**SOLICITATION AMENDMENT
MODIFICATION DE L'INVITATION**

Title - Sujet réfection à l'annexe de l'édif	
Solicitation No. - N° de l'invitation EJ078-182193/A	Amendment No. - N° modif. 005
Client Reference No. - N° de référence du client 20182193	Date 2018-04-03
GETS Reference No. - N° de référence de SEAG PW-\$\$\$FG-362-74521	
File No. - N° de dossier fg362.EJ078-182193	CCC No./N° CCC - FMS No./N° VME
Solicitation Closes - L'invitation prend fin at - à 02:00 PM on - le 2018-04-10	Time Zone Fuseau horaire Eastern Daylight Saving Time EDT
F.O.B. - F.A.B. Plant-Usine: <input type="checkbox"/> Destination: <input checked="" type="checkbox"/> Other-Autre: <input type="checkbox"/>	
Address Enquiries to: - Adresser toutes questions à: Kelly, Jessica	Buyer Id - Id de l'acheteur fg362
Telephone No. - N° de téléphone (873) - ()	FAX No. - N° de FAX () -
Destination - of Goods, Services, and Construction: Destination - des biens, services et construction:

ADDENDA 004

ADDENDA 005

IDENTIFICATION(S) IDENTIFICATION(S)

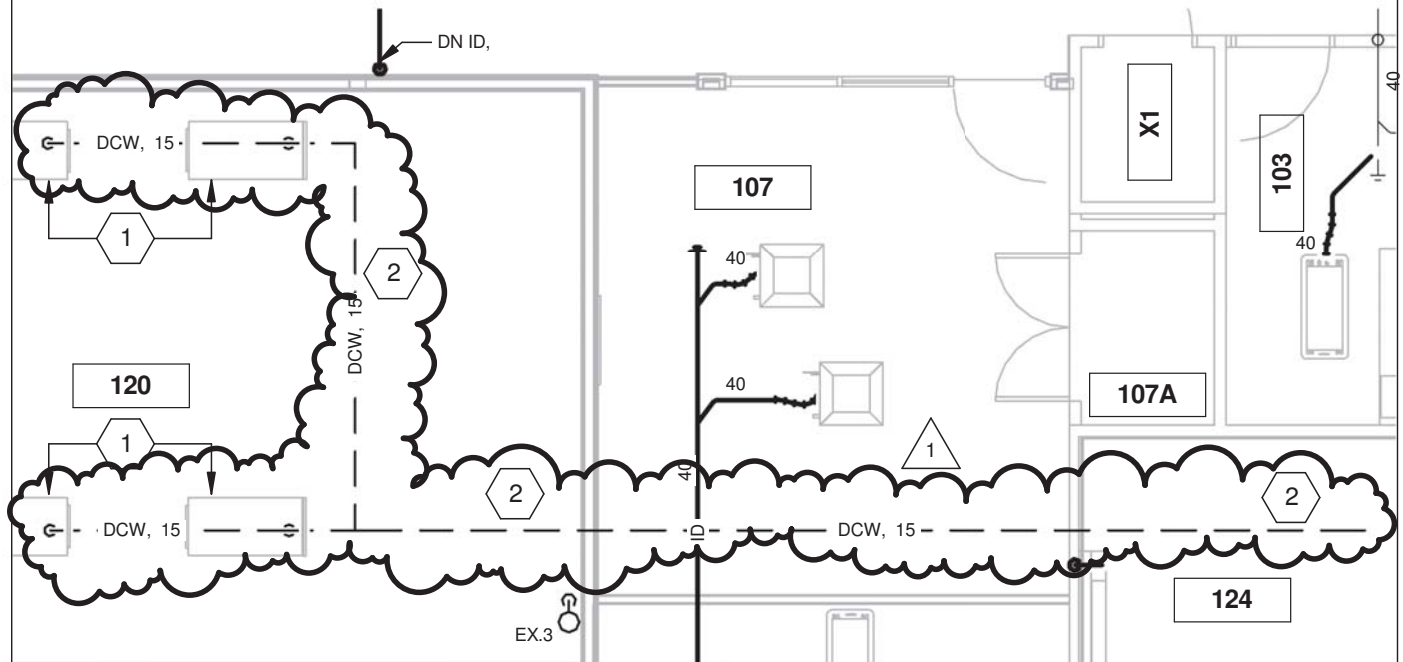
- .4 Dessin A723 PLANS D'INTÉRIEUR ET ÉLÉVATION- DOUCHE:
 - .1 Remplacer l'annotation 50 avec: “SOUS-COUCHE EN PENTE INCLINÉE À 1:20 OU MOINS.
- .5 M-100 – Mécanique – Protection incendie et plomberie - nouvel aménagement, rév. 2 (dessin modifié, croquis SKT-01 émis)

- .1 Ajouter l'identification no. 2 tel qu'inscrit sur le croquis SKT-01.
 - .2 Sur le détail no. 1, ajouter la tuyauterie d'eau froide domestique alimentant les humidificateurs des systèmes de climatisation du local #120 tel que présenté sur le croquis SKT-01.

- 1 CONDENSATE DRAINAGE CONNECTION FOR FLOOR MOUNTED UNIT ARE MADE INSIDE THE UNIT AND GO STRAIT DOWN TO CRAWL SPACE.
RACCORD DU DRAINAGE DE CONDENSÉ DES UNITÉS INSTALLÉES AU PLANCHER SERA FAIT À L'INTÉRIEUR DE L'UNITÉ ET DESCENDRA AU VIDE SANITAIRE DIRECTEMENT.
- 2 DOMESTIC COLD WATER LINE IN CRAWL SPACE . SUPPLY FOR HUMIDIFICATION IN THE CRAC UNITS.
LIGNE D'EAU FROIDE DOMESTIQUE DANS LE VIDE SANITAIRE. POUR L'ALIMENTATION DES HUMIDIFICATEURS DES UNITÉS DE CLIMATISATION.

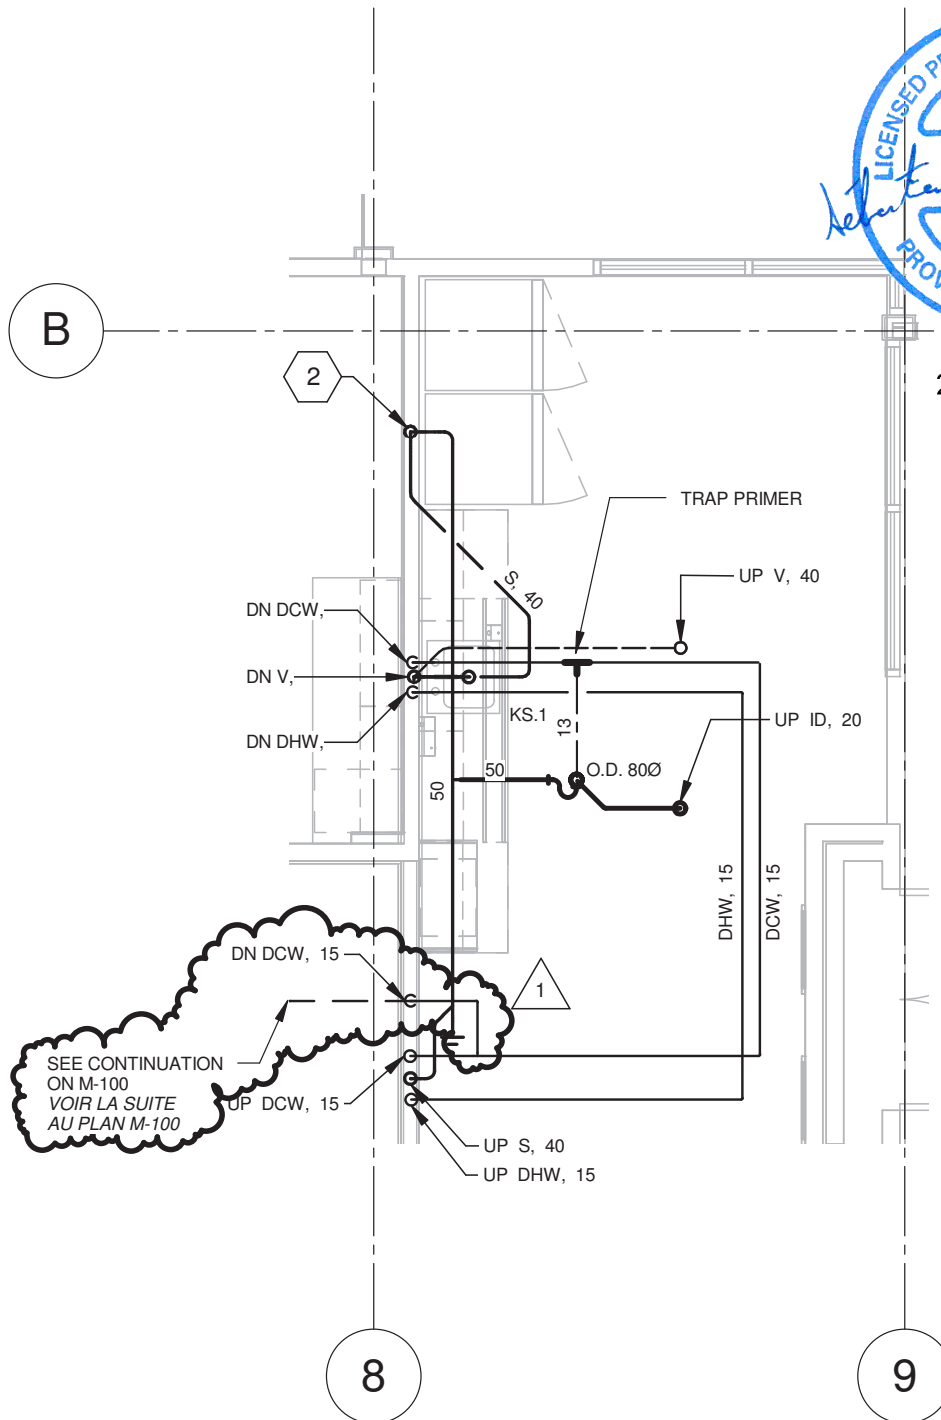
- .6 M-101 – Mécanique – Plomberie – détails et sections, rév. 1 (dessin modifié, croquis SKT-02 émis)
 - .1 Supprimer le détail de plomberie no. 4 entièrement.
Remplacer par le détail de plomberie par celui présenté sur le croquis SKT-02.
